改善箇所説明図③

基準不適合発生箇所③：

原動機(ゴム製燃料ホース用の留金具)

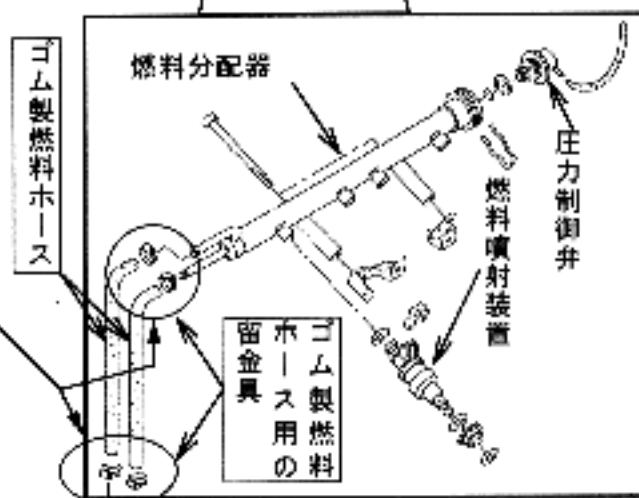
原動機の各気筒に燃料を分配する燃料分配器において、ゴム製燃料ホースの取付けが不適切なため、そのままの状態で使用を続けると、当該ゴム製燃料ホースが損傷し、最悪の場合、燃料が漏れるおそれがある。

全車両、点検し、当該ゴム製燃料ホースの留金具がカシメ式及びスナップオン式のものは、スプリング式の留金具に交換するとともにゴム製燃料ホースを良品と交換する。

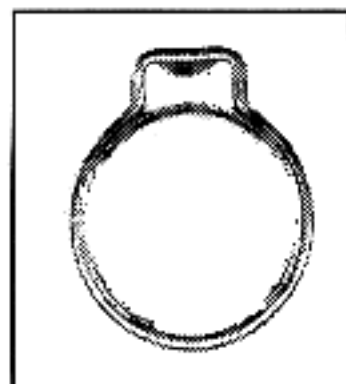
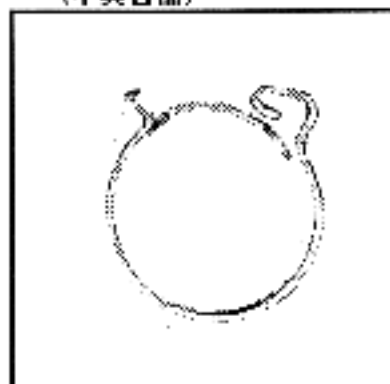
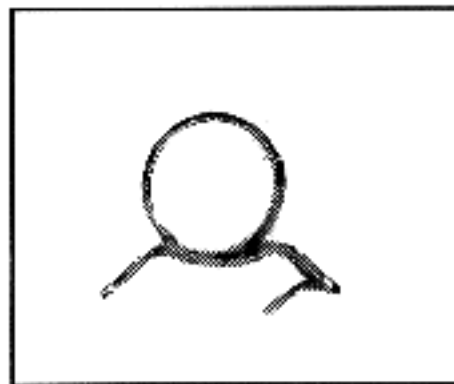
カシメ式留金具(不具合品)

スナップオン式留金具
(不具合品)

スプリング式留金具(良品)
